**GEK Schwiellochsee / Dammühlenfließ
Lieberoser Mühlenfließ
Ortsbegehung in Behlow**

Datum: 08.08.2013 / 17.00 Uhr
Ort: Lieberoser Mühlenfließ / Behlow
Teilnehmer: Frau Hiekel – LUGV Frau Redlefsen
Herr Keller Herr Willenberg
Herr Mechler Herr Bartusch
Herr Barow Herr Rickmann - MPG
Herr Krause - WBV Herr Jakubitz – LAV
Frau Burisch - ehrenamtliche Bürgermeisterin
Frau Dr. Kovalev– BIWU Herr Spundflasch - BIWU

Ergebnisprotokoll

Abbildung: Lage eines möglichen Schilfpolders

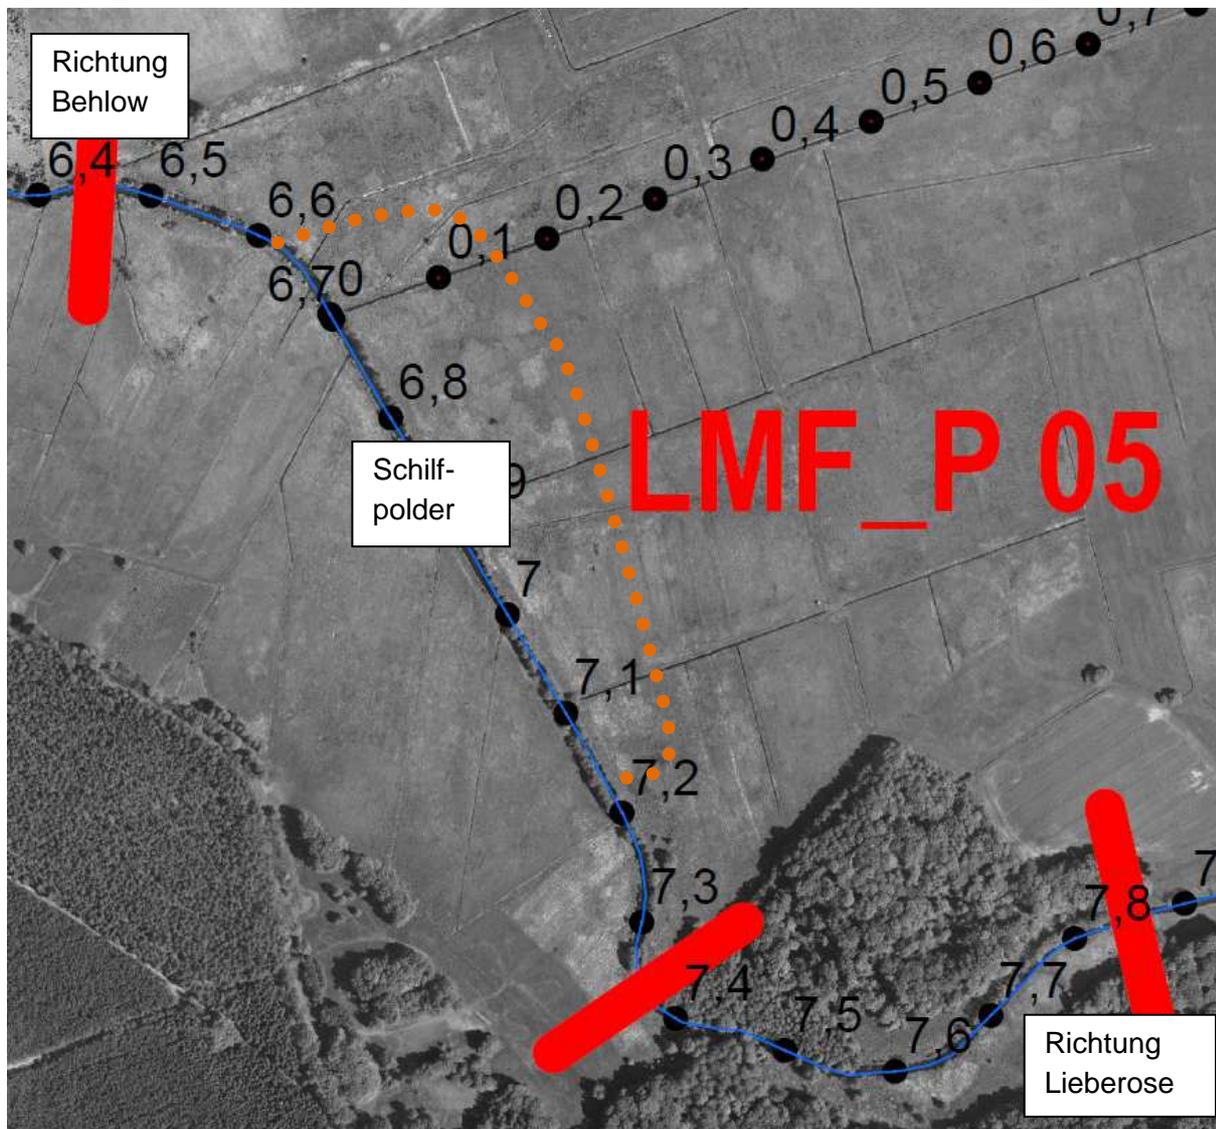
Auf der rechten/nördlichen Gewässerseite münden zwei Seitengräben, die aus den Dammer Teichen bzw. aus der kleinen Damme kommen. Hier werden laut Nährstoffreduzierungskonzept relativ hohe Nährstofffrachten in das Lieberoser Mühlenfließ eingetragen. Durch die geringe Nutzbarkeit der Wiesen in diesem Bereich (seit Jahren keine Bewirtschaftung) erscheint das Anlegen eines Schilfpolders möglich. Aus dem Großen Dammer Teich müssen jedoch in der Ablassphase als begleitende Maßnahme die Schlammfrachten zurückgehalten werden. Da der untere Teich nicht mehr genutzt wird, könnte dieser ggf. als Sedimentfang umfunktioniert werden.

Abbildung: möglicher Altarmanschluss, Fließwegeverlängerung

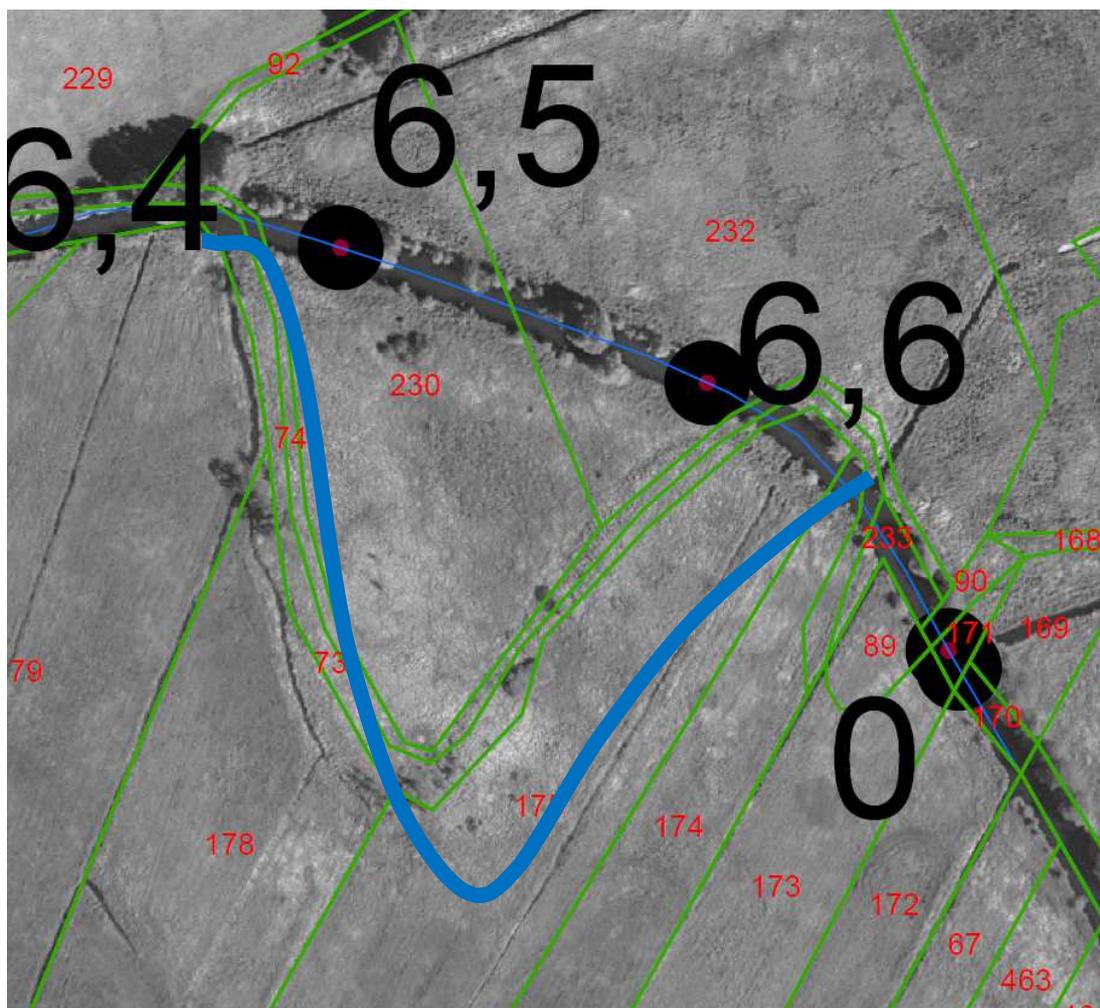
Unterhalb des Knicks und der Mündungen der Seitengräben aus den Teichen befindet sich ein Altarm, der noch als Gewässerflurstück ausgewiesen ist. Eigentümer und Bewirtschafter der Flächen ist ggf. die Agrargenossenschaft Schwielochsee (Anfrage läuft). Ein Altarmanschluss dürfte in diesem Bereich durch den Rückstau der Mühle Doberburg kaum zur Anhebung der Wasserstände führen. Mit dem Eigentümer / Nutzer sollte daher die Machbarkeit besprochen werden.
